**Всемирный форум для согласования правил
в области транспортных средств**

Рабочая группа по пассивной безопасности

**Правила № 137 ООН (лобовой удар с уделением
особого внимания удерживающим системам)****Предложение по поправкам серии 02
к Правилам № 137 ООН (лобовое столкновение
с уделением особого внимания удерживающим системам)****Представлено экспертами от Японии и Европейской комиссии
от имени целевой группы***

Рис. 3
Шарнирный испытательный штифт

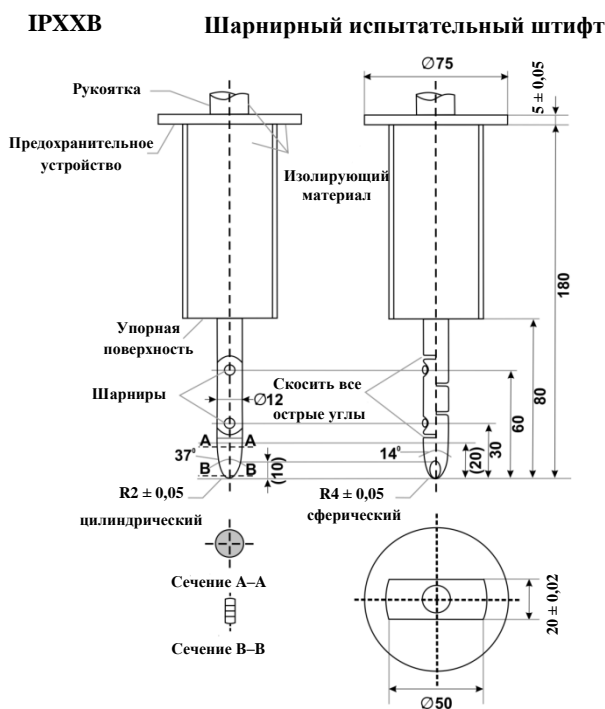
Для оценки электробезопасности в любой зазор или отверстие в системе физической защиты вставляют шарнирный испытательный штифт, изображенный на **рис. 31** ~~добавления 1~~, с испытательным усилием $10 \text{ Н} \pm 10\%$. Если шарнирный испытательный штифт можно полностью или частично ввести в систему физической защиты, то штифт следует вводить в эту систему в каждом из положений, указанных ниже.

Оба шарнира должны допускать перемещение в одной и той же плоскости и в одном и том же направлении в пределах угла 90° с допуском от 0° до $+10^\circ$.

Требования, изложенные в пункте 5.2.8.1.3 настоящих Правил, ~~считают выполненными~~ выполнены, если шарнирный испытательный штифт, изображенный на рис. 3 ~~добавления 1~~, не может соприкоснуться с частями, находящимися под высоким напряжением.

Рис. 4

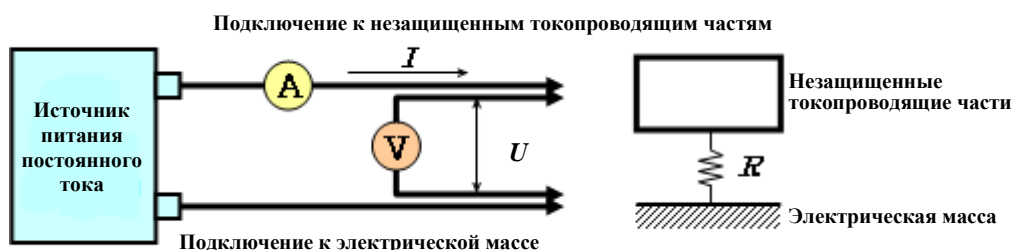
- b) Метод испытания с использованием источника питания постоянного тока, вольтметра и амперметра

Источник питания постоянного тока, вольтметр и амперметр подсоединяют к точкам измерения (как правило, на электрической массе и электропроводящем кожухе/электрозащитном ограждении).

Напряжение источника питания постоянного тока регулируют таким образом, чтобы сила тока составляла не менее 0,2 А.

Измеряют силу тока "I" и напряжение "U".

Схема испытания методом использования источника питания постоянного тока, вольтметра и амперметра показана ниже.

Рис. 5
Измерение U_1'

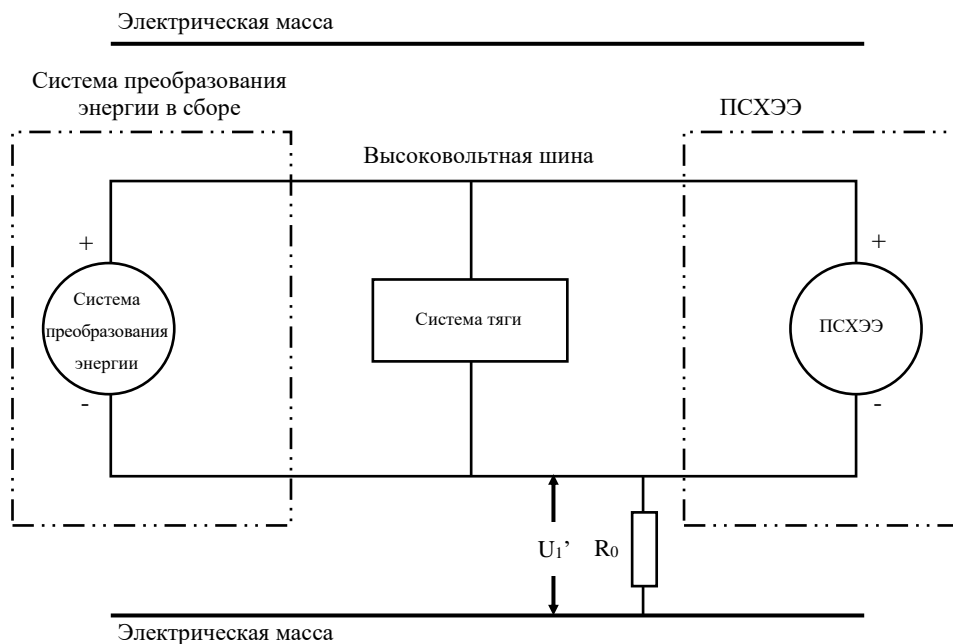
Если U_1 больше или равно U_2 , то между отрицательной клеммой высоковольтной шины и электрической массой устанавливают известное стандартное сопротивление (R_0). После установки R_0 измеряют напряжение (U_1') между отрицательной клеммой высоковольтной шины и электрической массой транспортного средства (см. рис. 5).

Электрическую изоляцию (R_i) рассчитывают по следующей формуле:

$$R_i = R_0 * U_b * (1/U_1' - 1/U_1)$$

Рис. 6
Измерение U_2'

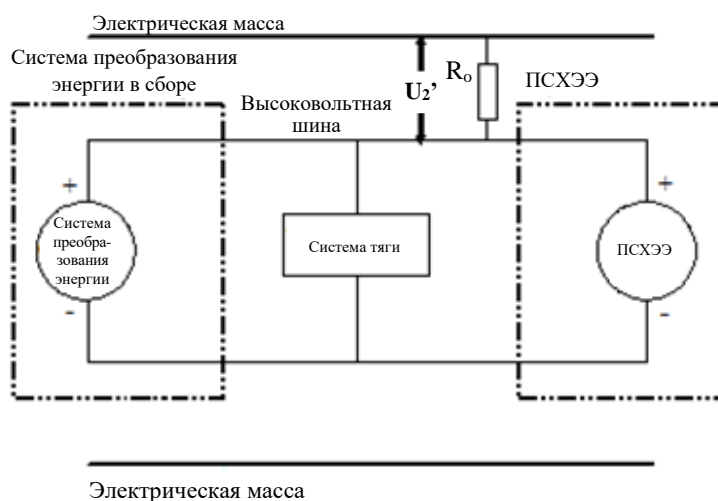
Если U_2 больше U_1 , то между положительной клеммой высоковольтной шины и электрической массой устанавливают известное стандартное напряжение (R_0). После установки R_0 измерить напряжение (U_2') между положительной клеммой высоковольтной шины и электрической массой (см. рис. 6 ниже). Уровень электрической изоляции (R_i) рассчитывают по следующей формуле:

$$R_i = R_0 * U_b * (1/U_2' - 1/U_2)$$
